## LICITAÇÃO SDO Nº 005/2022 (BR-SEIRHMA-217040-CW-RFB)

Contratação de Empresa para Atualização do Projeto Executivo, Fornecimento e Instalação de Equipamentos da Automação, incluindo a construção do Centro de Controle Operacional – CCO no Sistema de Abastecimento Integrado de João Pessoa.

### RESPOSTAS AOS QUESTIONAMENTOS FEITOS POR LICITANTES

#### Layout mínimo do canteiro de obras - ATO / GERÊNCIA DE PROJETOS

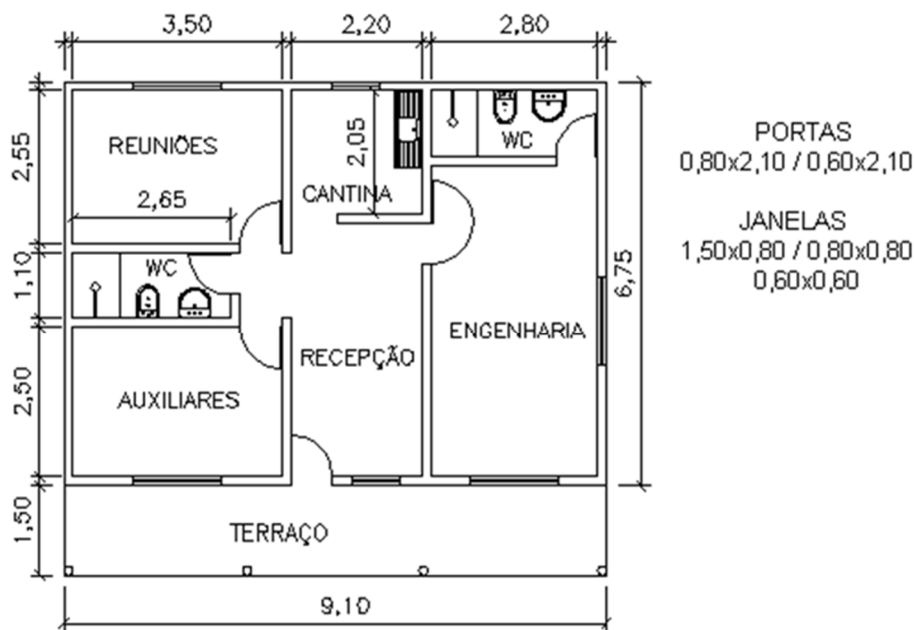
19. Referente ao item '5.3.1 Canteiro de Obras', são mencionadas a necessidade de se fornecer: "sala do ATO, sala para o GERENTE DE PROJETOS, ambas com banheiro e, sala para reuniões e área para estacionamento.", no entanto não são definidas as áreas e requisitos de mobiliários para tal?

RESPOSTA: Devem ser duas salas, cada uma com banheiro individual, com área mínima de 61 metros quadrados. A seguir, sugestão de layout.

As instalações provisórias do Canteiro de Obras serão constituídas, no mínimo, das seguintes edificações:

- 03 salas sendo uma com WC privativo destinadas a GERÊNCIA DE PROJETO, uma para a equipe de engenharia, e outra para reuniões, copa/cozinha, WC social e sala para recepção (conforme Layout mínimo);

As salas destinadas à EQUIPE DO ATO/GERÊNCIA DE PROJETO (conforme Layout mínimo) deverá ser equipada e mobiliada, cada uma, com no mínimo:
